Dostępny samorząd – granty

Zmiana terminu składania ofert (informacje na końcu) oraz odpowiedzi na pytania.

W dniu 02.03.2023 r. za pośrednictwem Platformy zakupowej Zamawiającego oraz poczty mailowej, wpłynęły zapytania, których treść wraz z odpowiedziami przedstawiam poniżej:

Pytanie 3 – dotyczy 2.a) Plan tyflograficzny

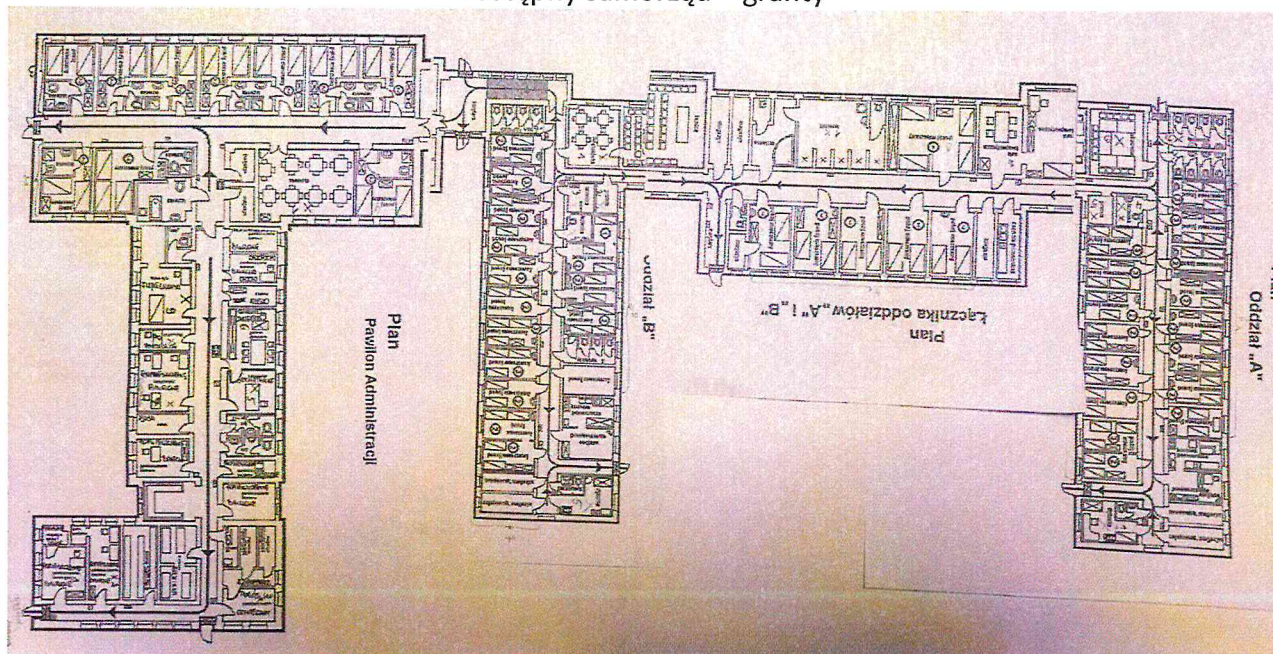
Wielkość planu tyflograficznego, a tym samym jego cena uzależniona od wielkości i skomplikowania przedstawianego obiektu. Wielkość planu jest również ściśle powiązana z wielkością legendy/treści – zapisu w alfabecie brajla nie wolno skalować (punkt i komórka brajlowska mają ściśle określoną wielkość). W związku z powyższym prosimy o informację na jakiej podstawie Zamawiający oszacował wielkość planów na A2+? Plan Domu Pomocy Społecznej w Gostkowie będzie obejmował kilka budynków i z informacji otrzymanych od projektanta planów tyflograficznych powinien być o wymiarach minimum 1200x600 mm, w innym wypadku informacja na planie nie będzie czytelna.

Odpowiedź Zamawiającego: Plan tyflograficzny dla Domu Pomocy Społecznej w Gostkowie należy opracować w oparciu o rzut budowlany stanowiący załącznik nr 5 do zapytania ofertowego, uwzględniając załącznik nr 4, w którym ilość pomieszczeń zmieniona została odpowiednio.

Pytanie 10 – dotyczy 2. d) Znaczniki fakturowo-kontrastowe na stopnie schodów

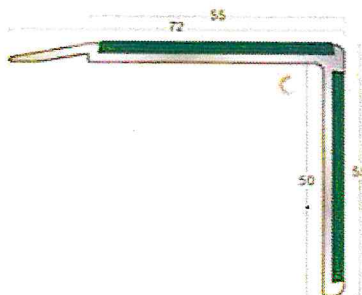
Czy Zamawiający dopuści kątnik schodowy o poniższej konstrukcji, która zabezpiecza przed potykaniami, dzięki sfazowanej części?

Odpowiedź Zamawiającego: Zamawiający dopuszcza kątnik schodowy o powyższej konstrukcji, która zabezpiecza przed potykaniami, dzięki sfazowanej części.
